島根原子力発電所 1 号炉 審査資料

DP-001 改01

# 島根原子力発電所 1 号炉 廃止措置計画変更認可申請の 概要について

令和 3 年 11 月  
電源事業本部（放射線安全）

本文四 第4-2表 廃止措置対象施設（抜粋）

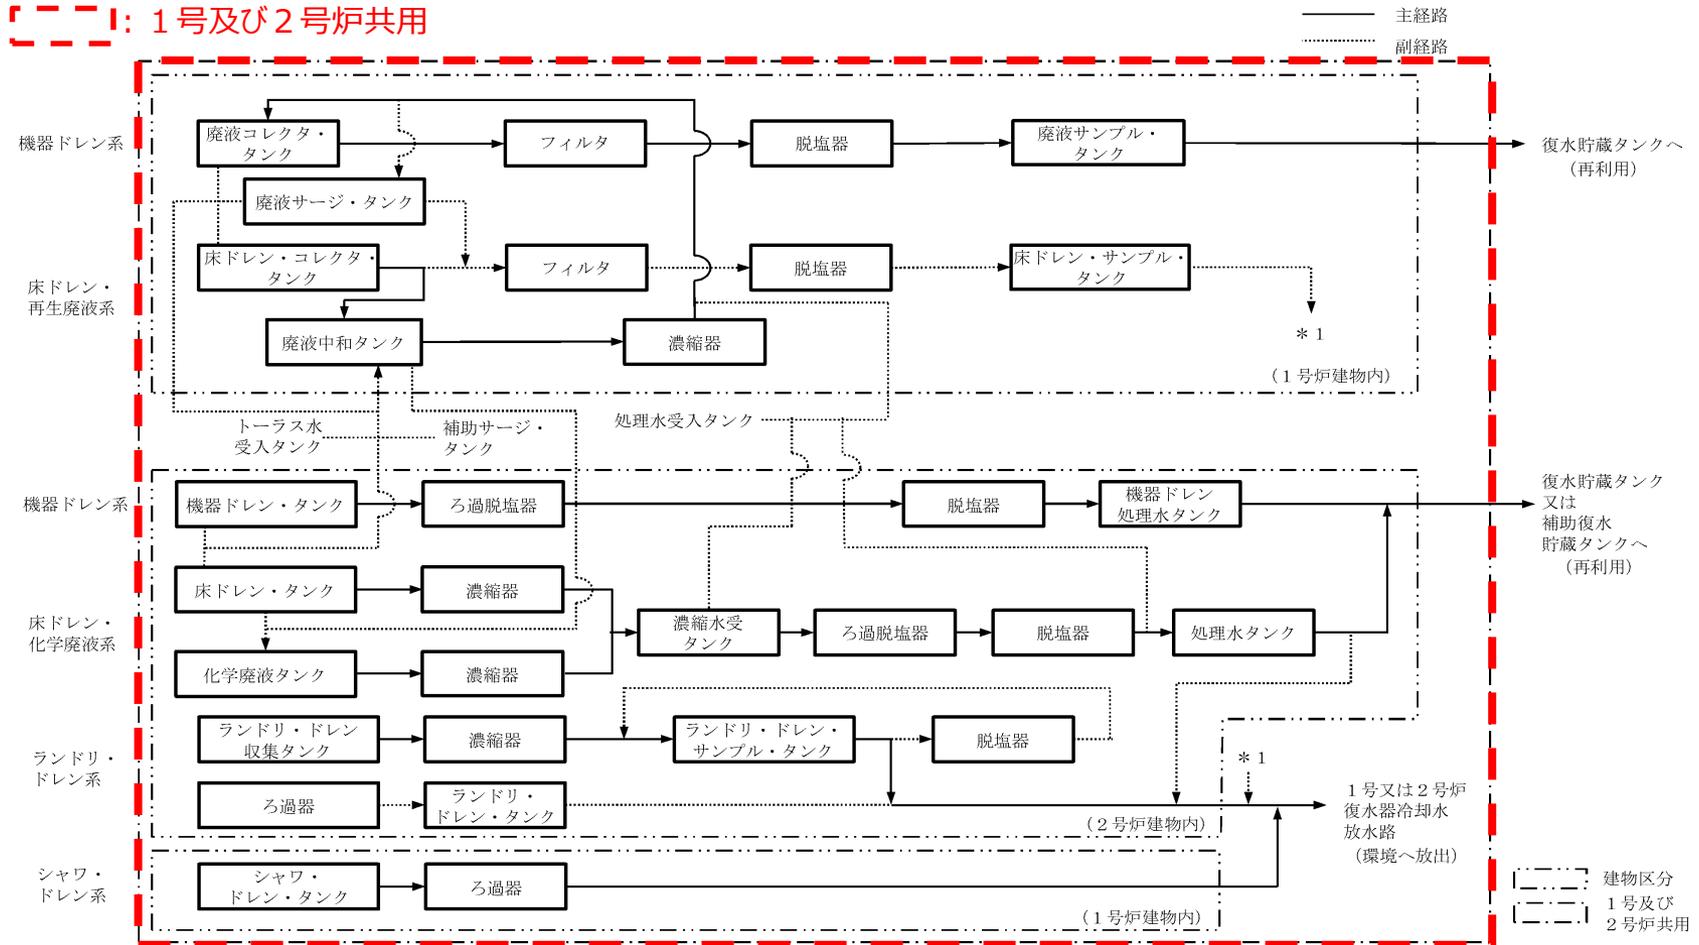
共用を取りやめる1号炉施設について、「1号及び2号炉共用」と記していた箇所を変更する。

変更前			変更後		
施設区分	設備等の区分	設備（建物）名称	施設区分	設備等の区分	設備（建物）名称
放射性廃棄物の廃棄施設	液体廃棄物の廃棄施設	機器ドレン系※1	放射性廃棄物の廃棄施設	液体廃棄物の廃棄施設	機器ドレン系※2
		床ドレン・再生廃液系※1			床ドレン・再生廃液系
		床ドレン・化学廃液系※1			床ドレン・化学廃液系※1
		ランドリ・ドレン系※1			ランドリ・ドレン系※1
		シャワ・ドレン系※1			シャワ・ドレン系
		復水器冷却水放水口※1			復水器冷却水放水口
※1：1号及び2号炉共用 ※2：1号及び2号炉一部共用			※1：1号及び2号炉共用 ※2：1号及び2号炉一部共用

◆ 第10-2図 解体工事準備期間中の放射性液体廃棄物の処理処分フロー

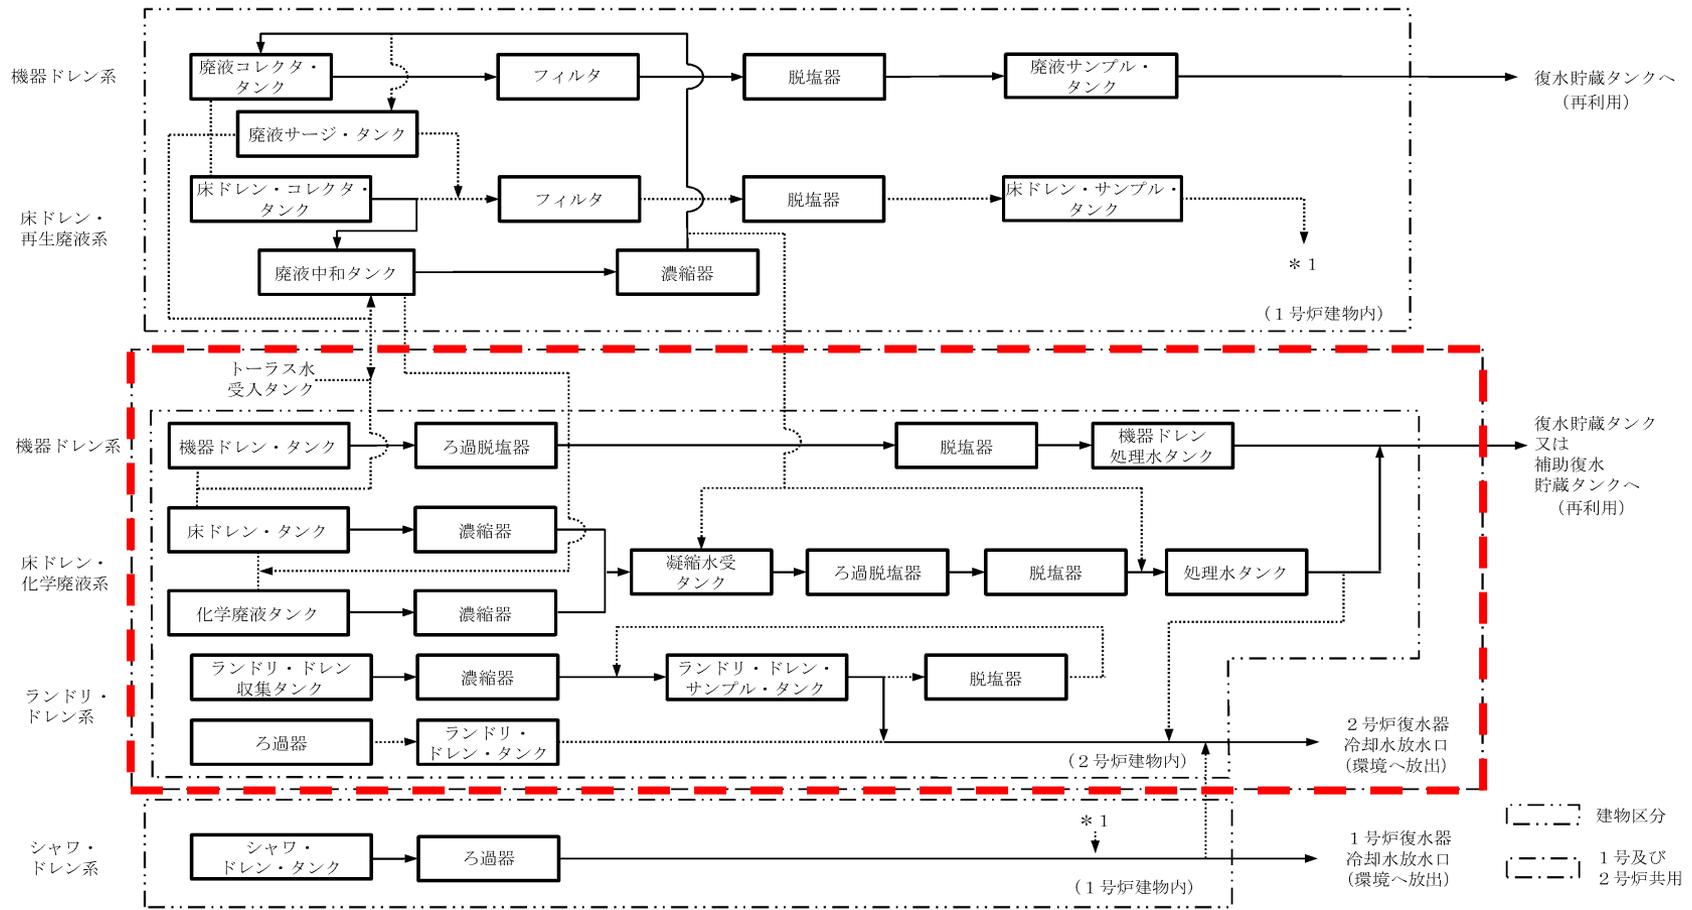
- 上記の他、「第5-1表 解体対象施設」、「第6-1表 性能維持施設」、「第10-2図 解体工事準備期間中の放射性液体廃棄物の処理処分フロー」等においても同様の変更を行う。

[- - -]: 1号及び2号炉共用

屋外タンク配置図

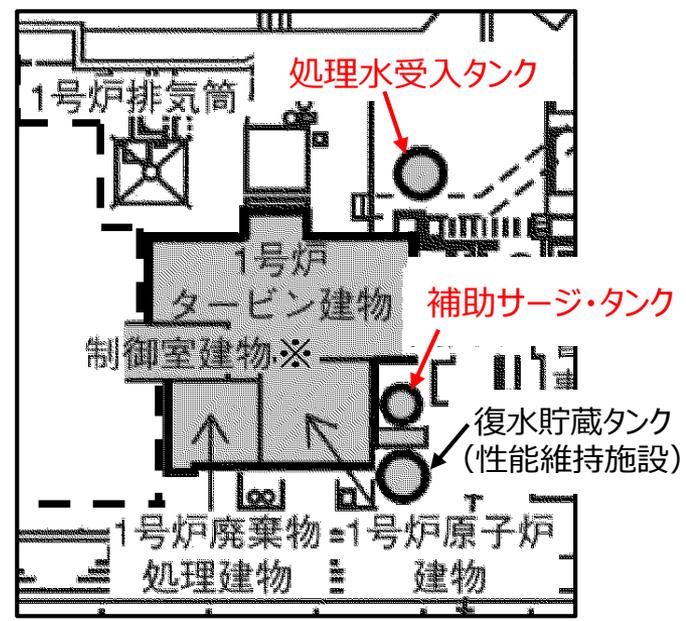
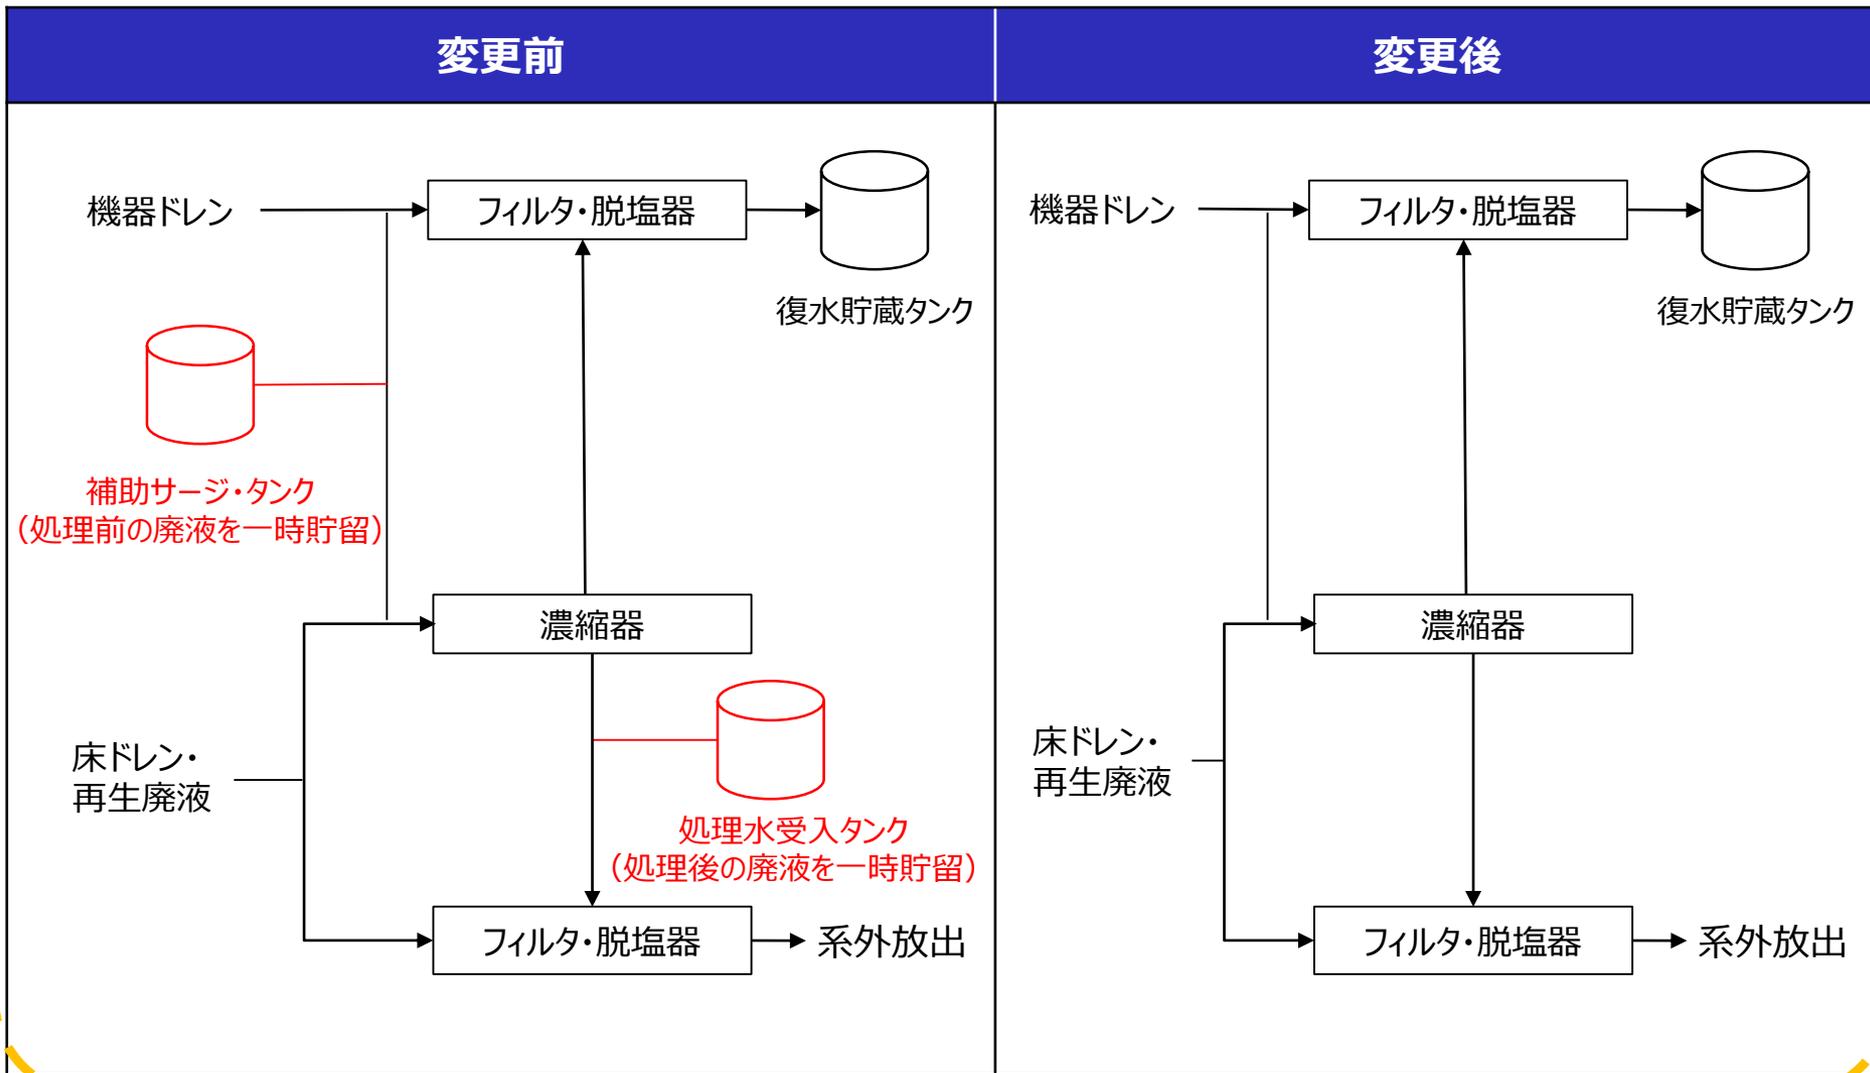
2号炉の運転にあたっては，設置許可基準規則第9条（溢水による損傷の防止等）の要求事項を踏まえ，溢水の発生を防止するため，屋外に設置している1号炉の補助サージ・タンク及び処理水受入タンクは空運用とする。

1号炉の補助サージ・タンク及び処理水受入タンクは，廃止措置での使用を取りやめることとし，これに係る記載を変更する。

設備名称	変更前	変更後
補助サージ・タンク	<ul style="list-style-type: none"><li>➢ 1号炉の性能維持施設として維持</li><li>➢ 解体対象施設として維持期間終了後解体</li></ul>	<ul style="list-style-type: none"><li>➢ 使用を取りやめ，性能維持施設から削除</li><li>➢ 解体対象施設として今後解体</li></ul>
処理水受入タンク	<ul style="list-style-type: none"><li>➢ 1号及び2号炉共用の施設として維持</li><li>➢ 1号炉廃止措置における解体対象外</li></ul>	<ul style="list-style-type: none"><li>➢ 使用取りやめ</li><li>➢ 解体対象施設として今後解体</li></ul>

#### ◆ 第6-1表 性能維持施設（抜粋）

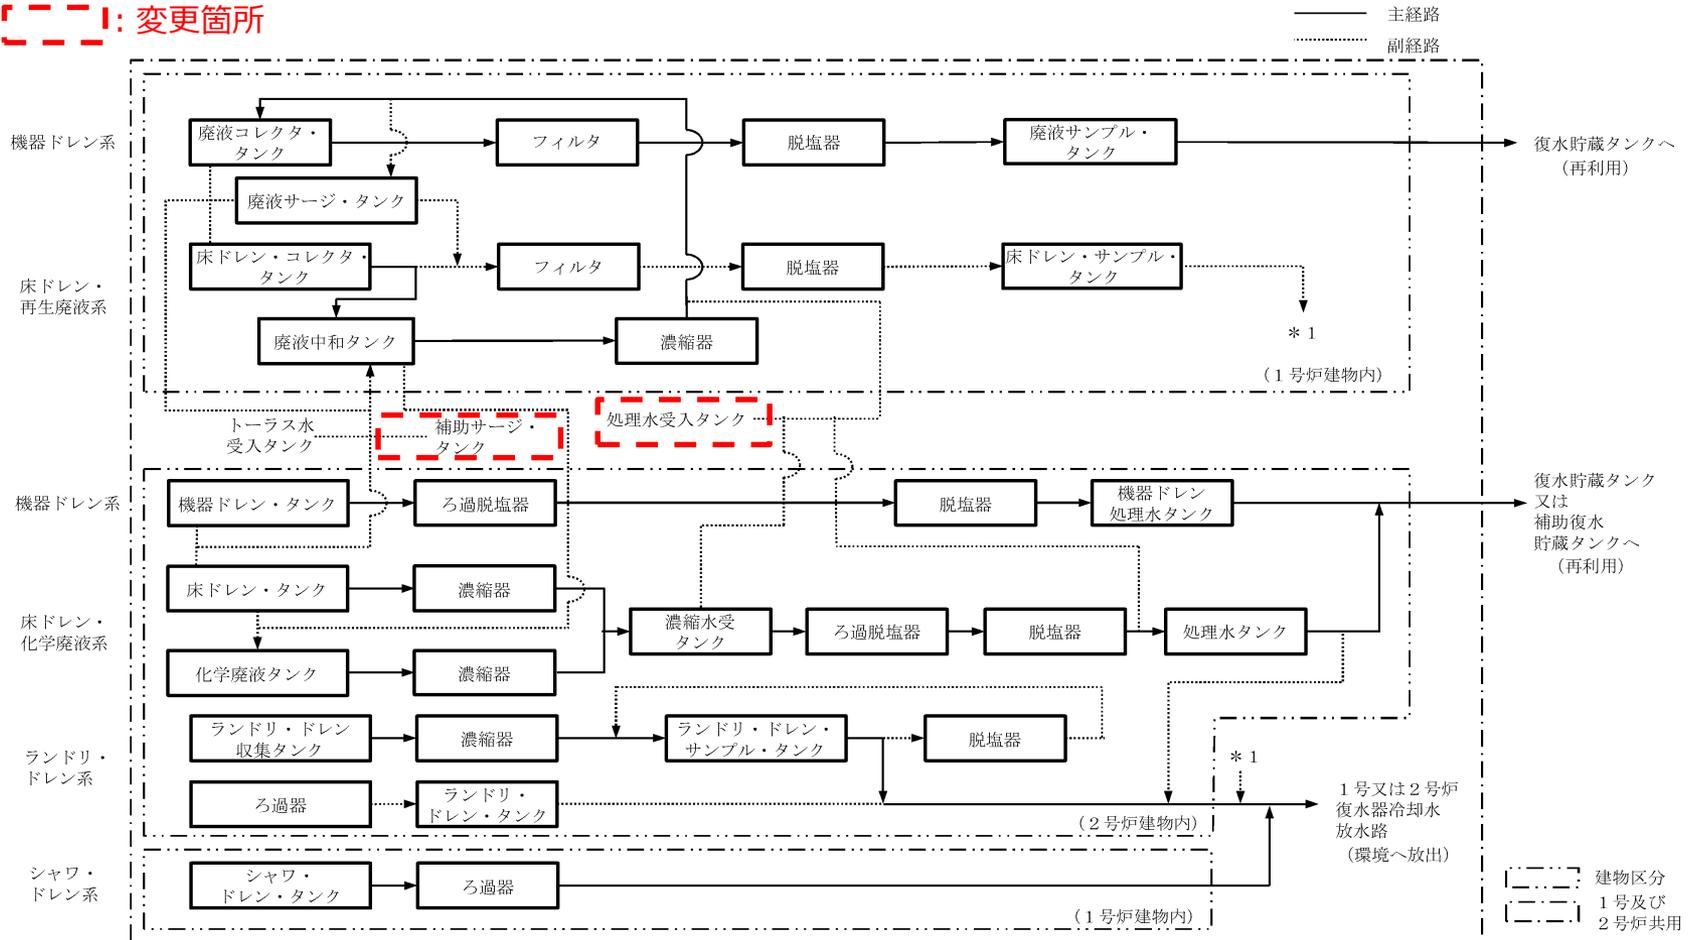
変更前						変更後		
施設区分	設備等の区分	位置、構造及び設備			機能	性能	維持期間	(削除)
		設備（建物）名称	維持台数					
その他原子炉の附属施設	その他主要な事項	サージタンク（補助サージ・タンク）	1基	既許認可どおり	放射性廃棄物処理機能	内包する放射性物質が漏えいするようなき裂、変形等の有意な欠陥がない状態であること	放射性液体廃棄物の処理が完了するまで

◆ 第10-2図 解体工事準備期間中の放射性液体廃棄物の処理処分フロー

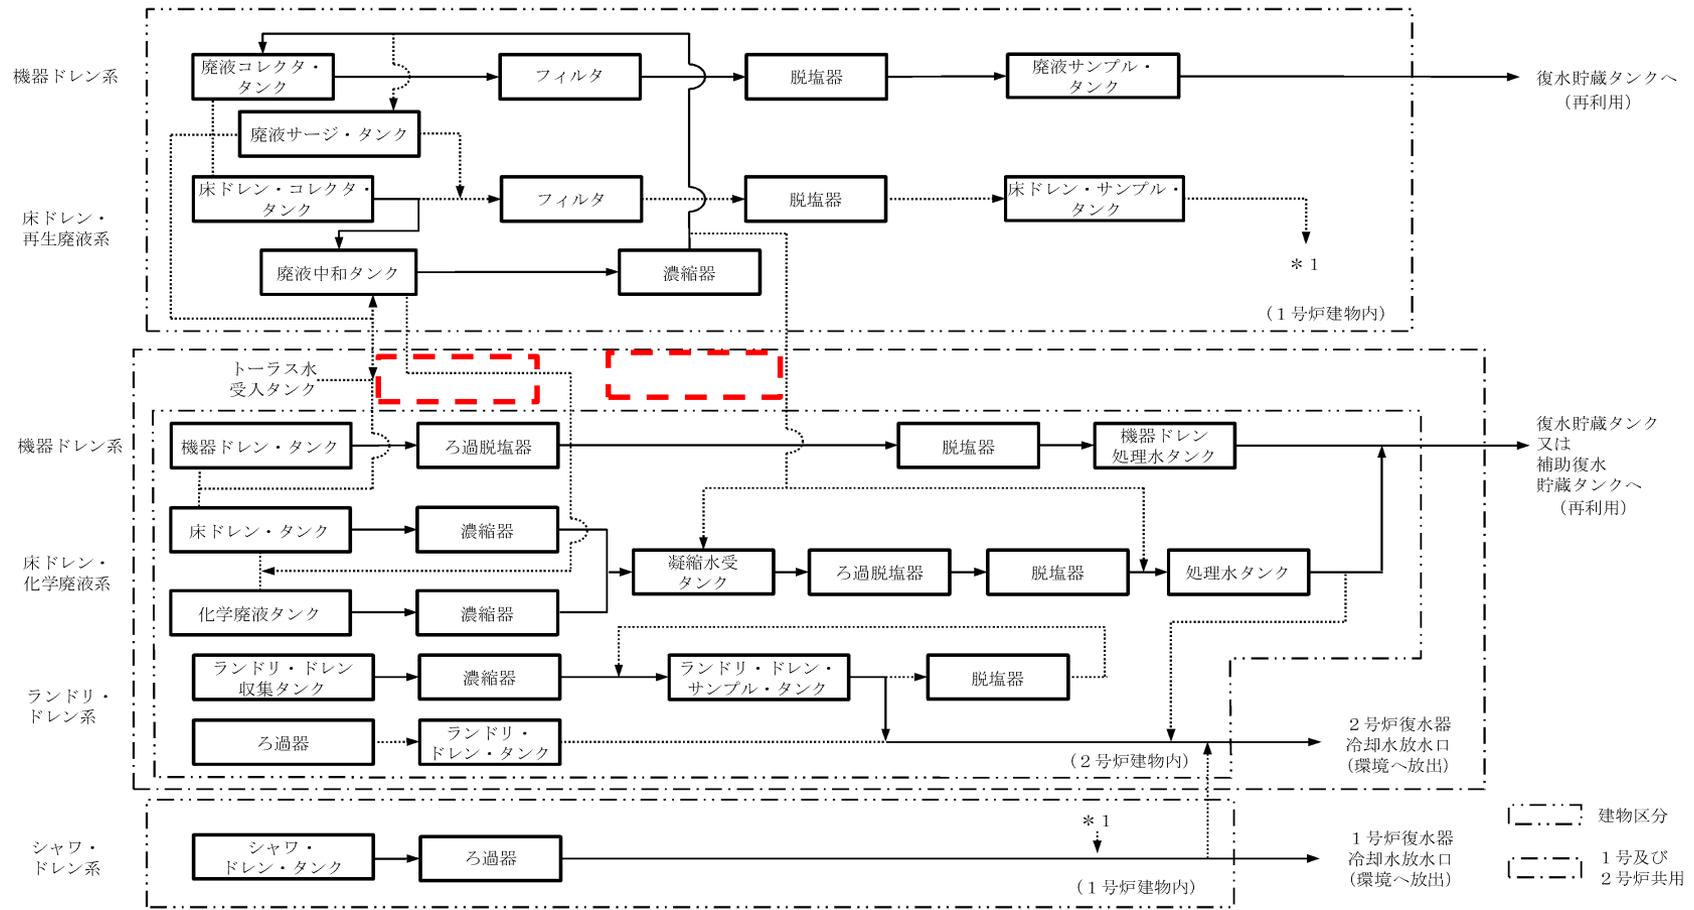
[- - -]: 変更箇所

#### ○ 2号炉施設における放射性固体廃棄物の処理方法の変更【本文十】

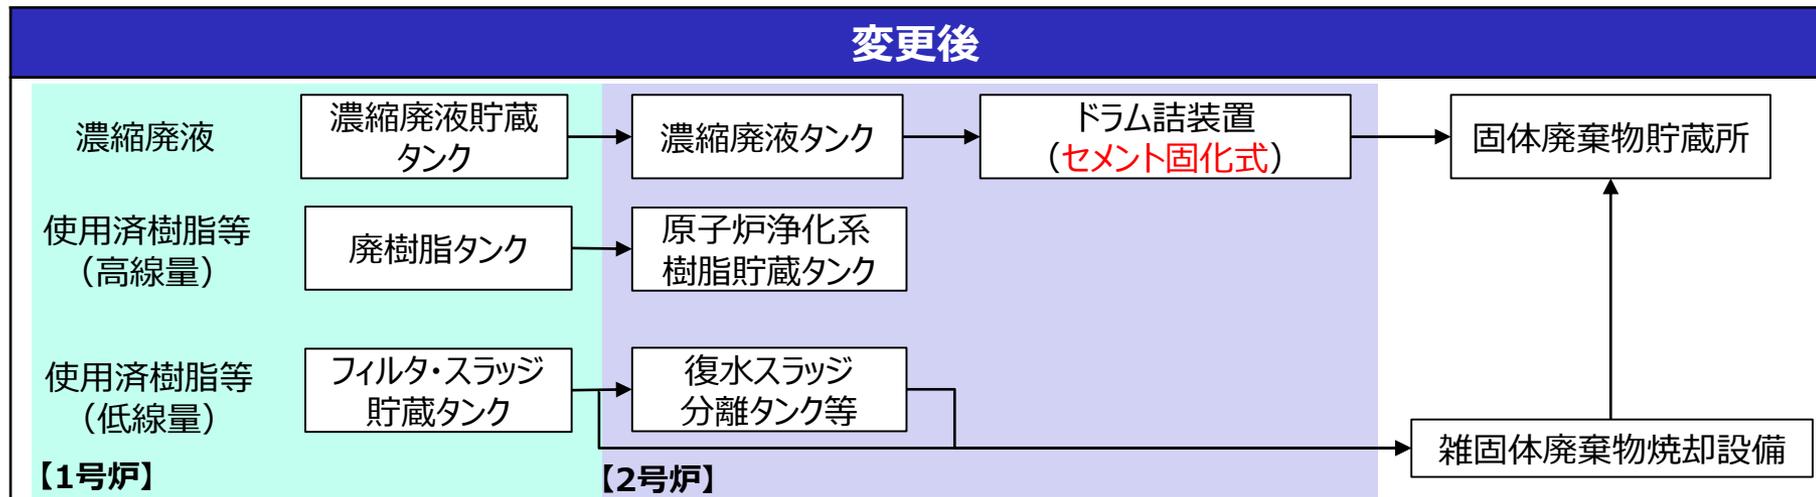
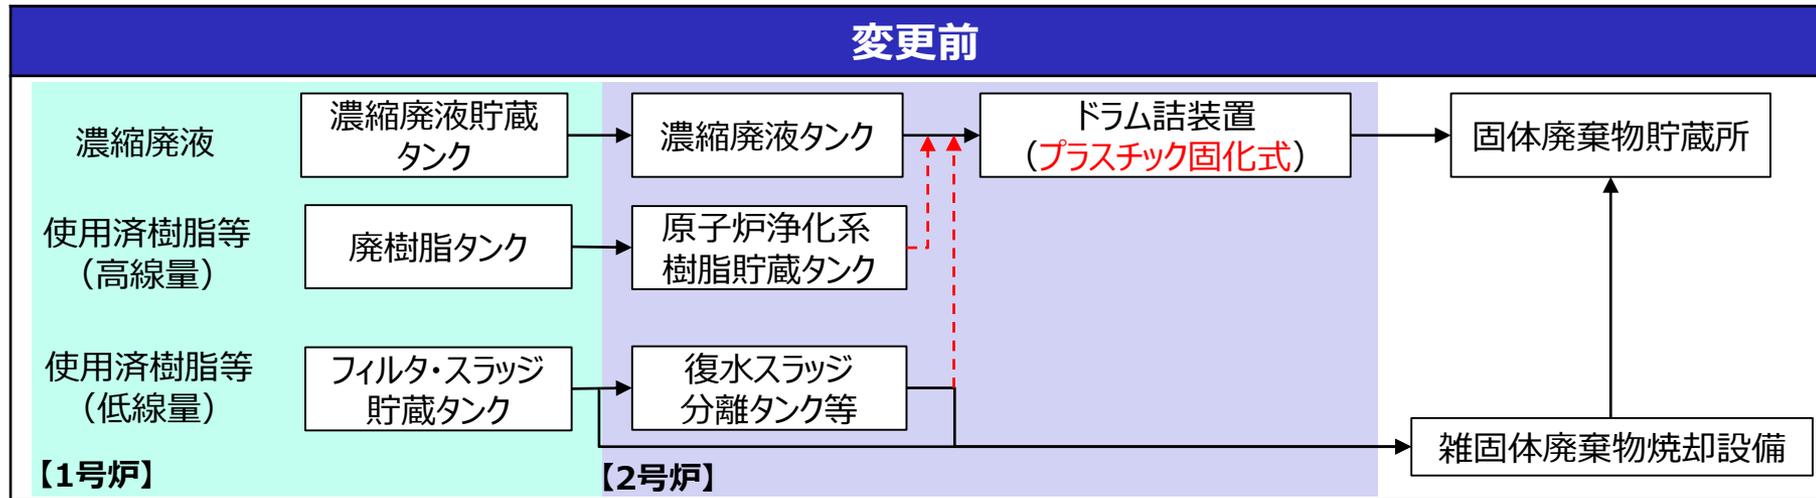
2号炉施設における放射性固体廃棄物の処理について、以下のとおり変更する。

- 外部火災への防護対策や重大事故等時の現場作業場所への影響の観点から、2号炉ドラム詰装置において現在使用している可燃性の固化材（プラスチック（不飽和ポリエステル樹脂））の使用を中止し、固化材をセメントに変更する。
- 固化材の変更に伴い、復水系、液体廃棄物処理系の使用済樹脂、フィルタ・スラッジについては、ドラム詰装置を用いた処理は行わないこととし、全量焼却処理する。
- 原子炉浄化系、燃料プール冷却系の使用済樹脂、フィルタ・スラッジについては、放射能濃度が高く、現行の埋設センターでは受入れできないことから、当面は貯蔵タンクでの貯蔵とする。
